発電用原子炉施設に係る特定機器の設計の 型式証明申請 設置許可基準規則への適合性について (第四条関連)

GNS Gesellschaft für Nuklear-Service mbH

09.11.2022

● 特定兼用キャスクの固定方法

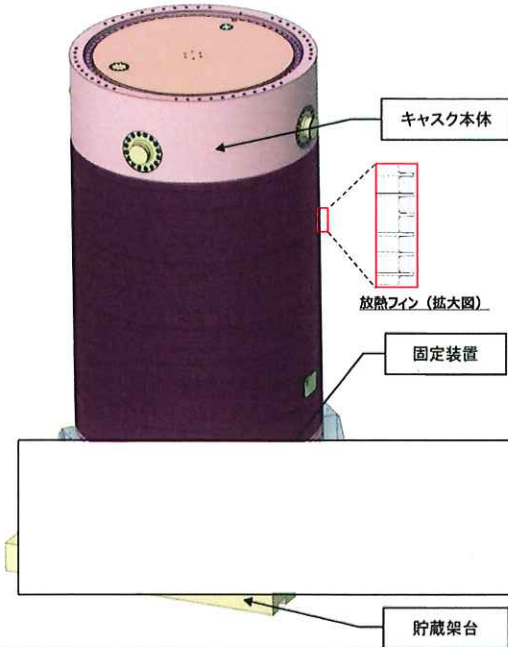
No.	受領日	件名	記載箇所	コメント内容	コメント回答	対応状況
(続き) 7	2021/12/1	設置許可基準規則第4条、第5条及び第6条の基準適合性に係る事項	概要資料P18	地震に係る構造健全性評価を行う際のキャスク固定方法について、固定装置図で示している「キャスク本体の溝」とは何か。固定装置の構造を詳細に説明すること。	「キャスク本体の溝」とは、  固定装置の構造を詳細は、地震に対する構造健全性評価の補足説明資料の中で説明させて頂く。	本資料にて説明
8	2021/12/1	その他		指摘事項への対応に際しては、関連する申請内容全体を俯瞰した対応に努めること。	拝承

CASTOR® geo26JP型はキャスク本体の溝部とキャスク本体の下部を固定装置により貯蔵架台に固定することで、地震力が作用してもキャスクの滑動や転倒を防ぐ設計とする。

固定装置の舌部をキャスク本体の溝部に嵌め込むことで上下動を制限し、固定装置の下部でキャスク本体を挟み込むことで水平方向の移動を制限する。
